기 술 검 토 서

제 목 : 블럭식 보강토옹벽 설계 적정성 검토

춘 천 ~ 동 홍 천 기 술 자 문 단

기술검토건명	블럭식 보강토옹벽 설계 적정성 검토		
공 구	제 1 공구	검 토 구 분	토질 및 기초
검 토 기 간	2008. 5. 6 ~ 2008. 5. 16	검 토 자	오 성 민
근 거 공 문	제 강원-2008-121호	회 신 공 문	제 강원자문-2008-121호

[그림-1] 조양2교 R-E

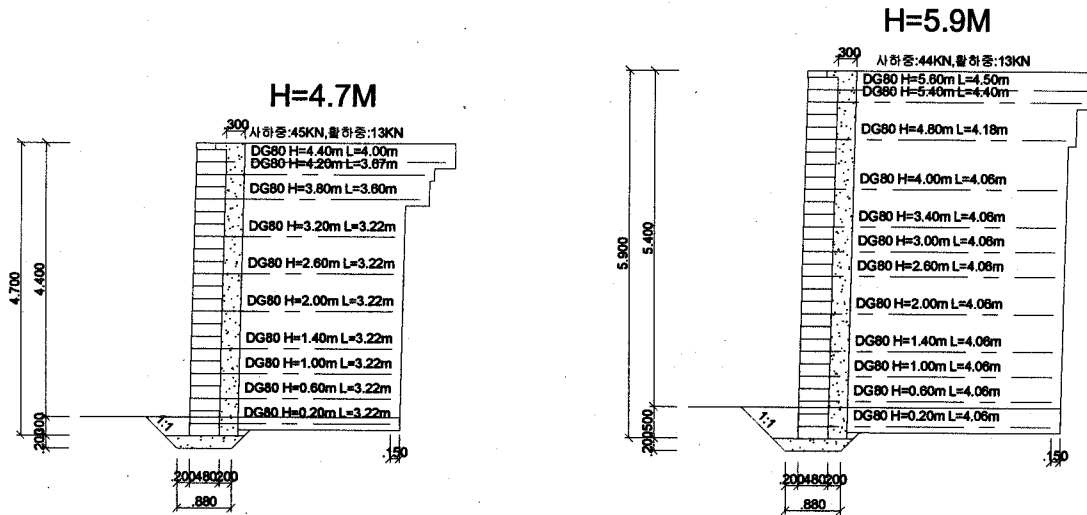
- 현장에서 제출된 보강토옹벽의 안정성을 검토한 결과 안정한 것으로 판단됨.
 - 내적안정성은 파단 및 인발이 기준안전율을 만족함.
 - 외적안정성은 활동, 전도, 지지력이 기준안전율을 만족함.
- 보강토옹벽은 뒷채움재료의 마찰저항력으로 토압을 분담하는 구조물이므로 양질의 토사 ($\phi=30^\circ$ 이상)로 다짐도 95%이상 만족할 수 있도록 철저한 다짐시공을 실시하여야 함.
- 조양2교 R-E구간은 교대에 인접한 보강토 옹벽으로 교대는 강성구조물이며 보강토 옹벽

은 연성구조물로 두 구조물의 거동차이로 인해 벌어짐현상이나 배부름현상 등이 발생할 수 있으므로 철저한 다짐시공 및 품질관리가 되어야 함.
